Modulo per la presentazione delle osservazioni per i piani/programmi/progetti sottoposti a procedimenti di valutazione ambientale di competenza statale

COMUNE DI PROCENO

ID: 10116

Progetto per la realizzazione di un impianto pilota geotermico, denominato "Impianto Geotermico Pilota denominato Latera", da realizzarsi nei Comuni di Latera e Valentano (VT).

Figura 1: Limite del permesso “Latera Pilota (linea rossa), limite del bacino idrogeologico del Lago di Bolsena (linea blu) e limite del bacino idrologico del Lago di Bolsena (linea verde). Sono indicate le posizioni dei pozzi di produzione LT1 e LT3, e dei pozzi di reiniezione (LT2 e LT4).

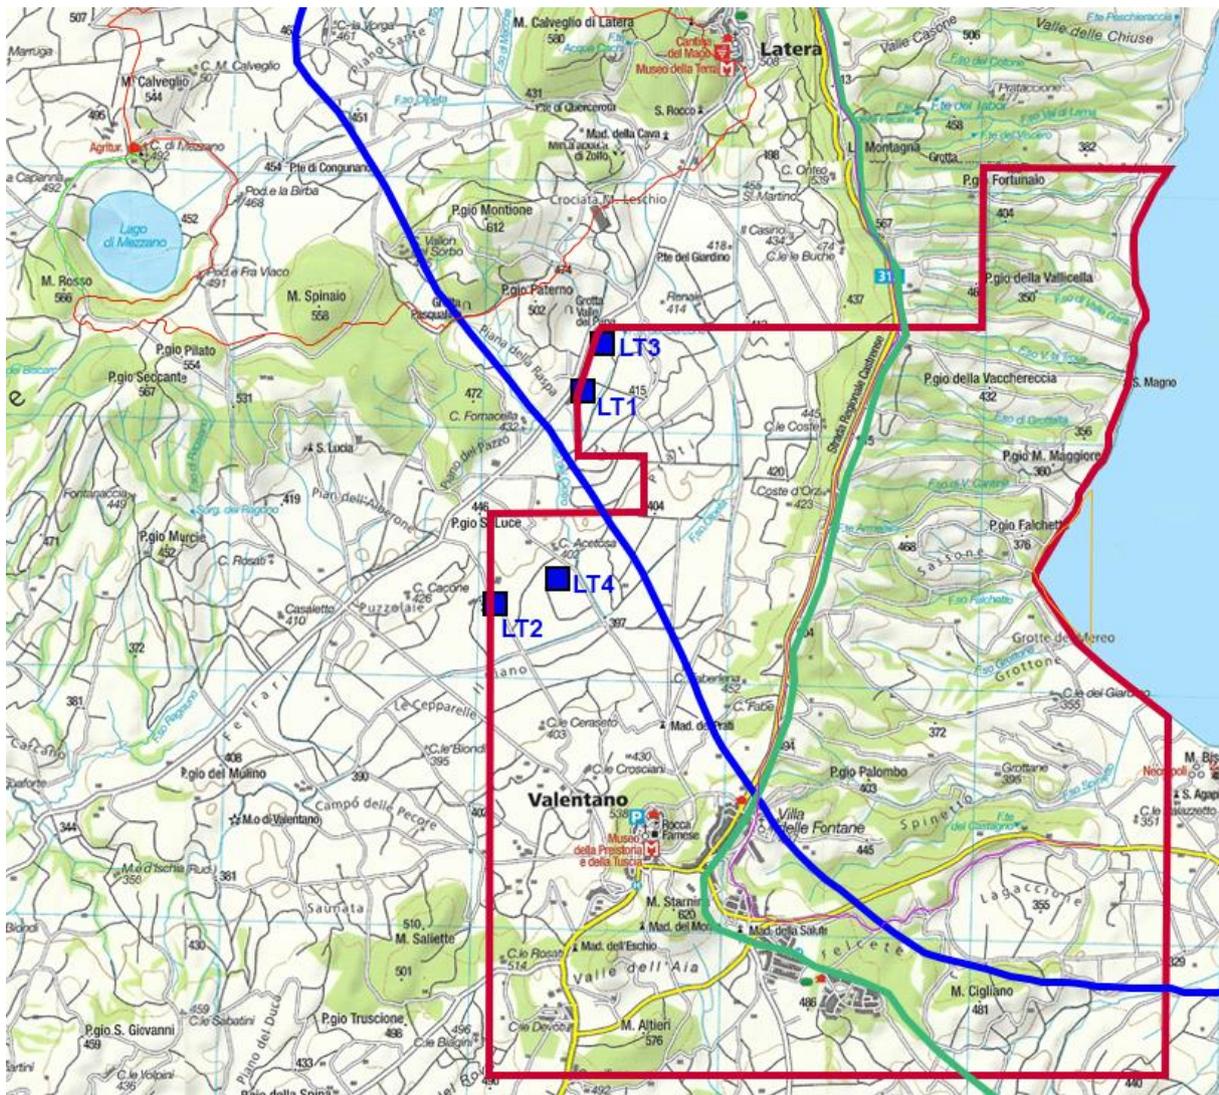
Indizi per l'esistenza reale di questi meccanismi vengono da testimonianze raccolte nella popolazione circa variazioni di livello di alcuni pozzi superficiali, e inquinamento di altri pozzi durante l'esercizio della centrale di Latera (dal 1999 al 2000). Purtroppo, le carenze delle indagini geologiche presentate – assenza di una mappatura del sistema di faglie e fratture della zona, nessuna informazione sulla permeabilità nei piani di faglia ecc. - non permettono una stima dell'importanza di questi effetti che riguardano l'acquifero del Lago di Bolsena, del Lago di Mezzano e del sistema Fiora-Olpeta (vedi carta qui sotto).

In conclusione, il progetto omette la discussione del rischio di depauperamento e inquinamento degli acquiferi superficiali durante l'esercizio dell'impianto, causato dalla depressione che si crea nel serbatoio vicino al punto di prelievo e dalla sovrappressione vicino al punto di reiniezione del fluido geotermico.

Rinunciare alla realizzazione del progetto che presenta rischi reali e difficili a quantificare per gli acquiferi superficiale del comprensorio.
